Projet agrivoltaïque de Ouanne (89)  
Réponse aux demandes de compléments – instruction cas par cas

## DEMANDE DE COMPLEMENTS RELATIVE AUX DONNEES TECHNIQUES

Figure 1 : Carte de localisation du tracé prévisionnel en fonction des zonages naturels d'intérêt

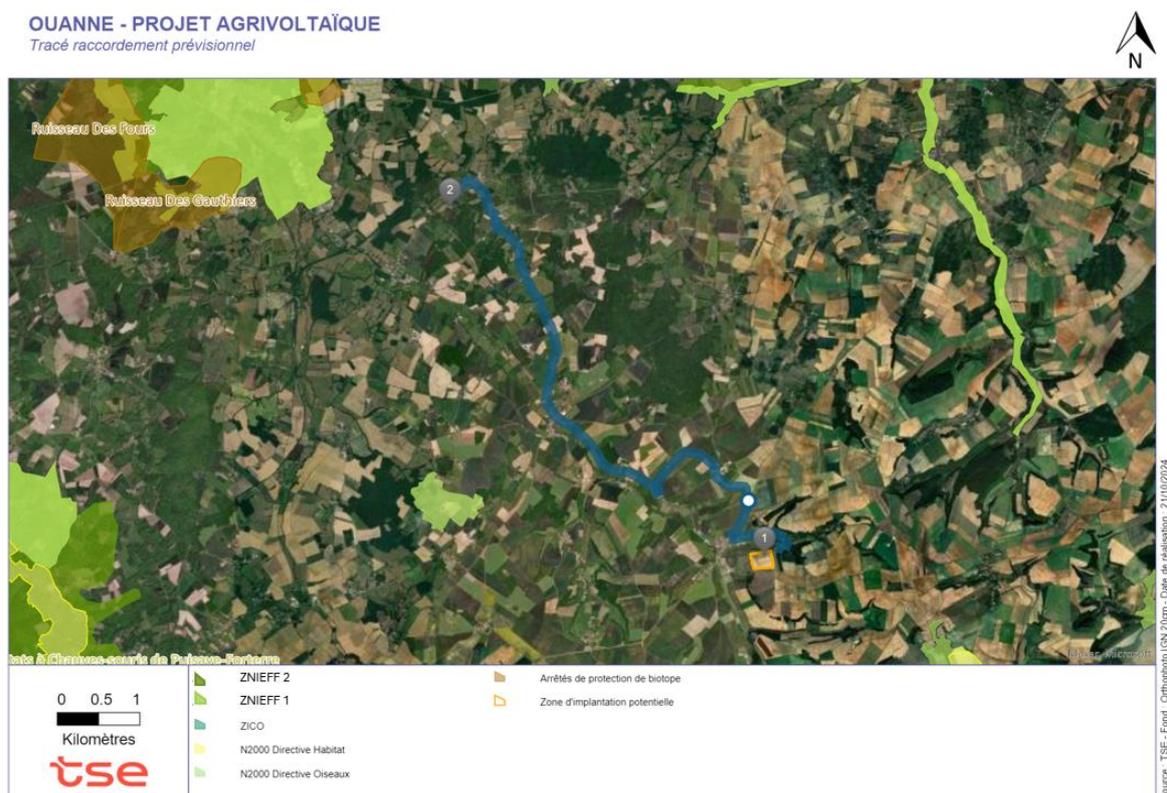
*« Quelles sont les mesures envisagées pour limiter l'impact des travaux liés au raccordement sur l'environnement étant donné que le raccordement est envisagé au poste source de Sauilly, distant de 13.5 km du site du projet »*

Les travaux de raccordement sont portés par ENEDIS et consistent classiquement à la réalisation d'une tranchée sous l'accotement stabilisé de la voirie existante, ce qui n'engendre pas d'impact significatif sur l'environnement.

Le tracé prévisionnel du projet ne traverse aucune zone naturelle d'intérêt remarquable (ZNIEFF 1 ou 2, zone Natura 2000, ZICO, APPB...). TSE n'étant pas maître d'ouvrage des travaux de raccordement, il sera rappelé l'application des bonnes pratiques afin de limiter les impacts environnementaux liés au raccordement (circonscription des travaux à l'accotement, mesures préventives pour éviter toute pollution liée aux engins de chantier et vis-à-vis des matières en suspension,...). De plus, TSE préconise l'utilisation d'une trancheuse pour la réalisation des travaux afin de réduire le temps de travaux et la quantité de matériaux remaniés, contrairement à la méthode plus traditionnelle utilisant une pelle mécanique.

Par ailleurs, le tracé prévisionnel prévoit le contournement du bourg de Ouanne à la suite d'une demande de la Mairie. Cette condition sera donc mentionnée à ENEDIS au moment de la signature de la Proposition Technique et Financière.
